Bebauungsplan Nr. 293 „Quartier Festungspark – ehem. Fritsch-Kaserne“, Koblenz
Änderung Flächennutzungsplan „Quartier Festungspark – ehem. Fritsch-Kaserne, Koblenz

Zusammenfassung der bis zum 08.07.2024 eingegangenen Stellungnahmen aus der erneuten Beteiligung gemäß § 4a Abs. 3 BauGB vom 23.04.2024 bis 31.05.2024 und der öffentlichen Auslegung gemäß § 3 Abs. 2 BauGB vom 13.02.2023 bis 29.03.2023 sowie der Behördenbeteiligung gemäß § 4 Abs. 2 BauGB und der frühzeitigen Bürgerbeteiligung gemäß § 3 Abs. 1 BauGB vom 13.12.2021 bis zum 31.01.2022 sowie der ersten Behördenbeteiligung gemäß § 4 Abs. 1 BauGB

Anlage zur BV/0657/2024

Abbildung 31: Vergleich der Wasserbilanzen, Darstellung IB Becker

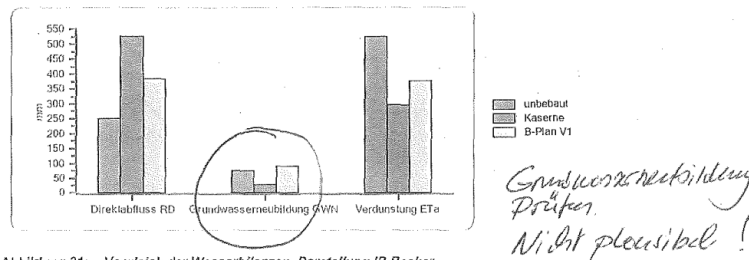
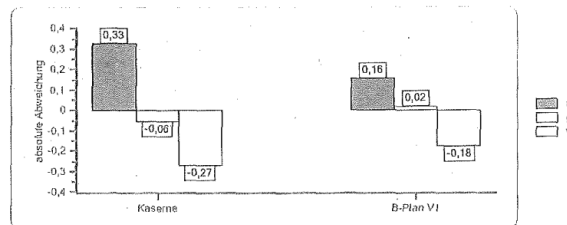
Die Fortschreibung des Masterplan Medien und Verkehr (Integriertes Regenwasserkonzept) beinhaltet eine überarbeitete Wasserhaushaltsbilanz.

Die Grundwasserneubildung liegt bei der Bestandssituation 6 % unter dem des Zustands einer unbebauten Fläche. Im Vergleich dazu liegt die Grundwasserneubildung bei der Neuplanung um 2 % über dem unbebauten Zustand. Demnach tritt auch in Sachen Grundwasserneubildung eine Verbesserung durch die Neuplanung im Vergleich zur Bestandssituation und sogar eine leichte Verbesserung zum unbebauten Zustand ein. *Nicht plangeb. → prüfen*
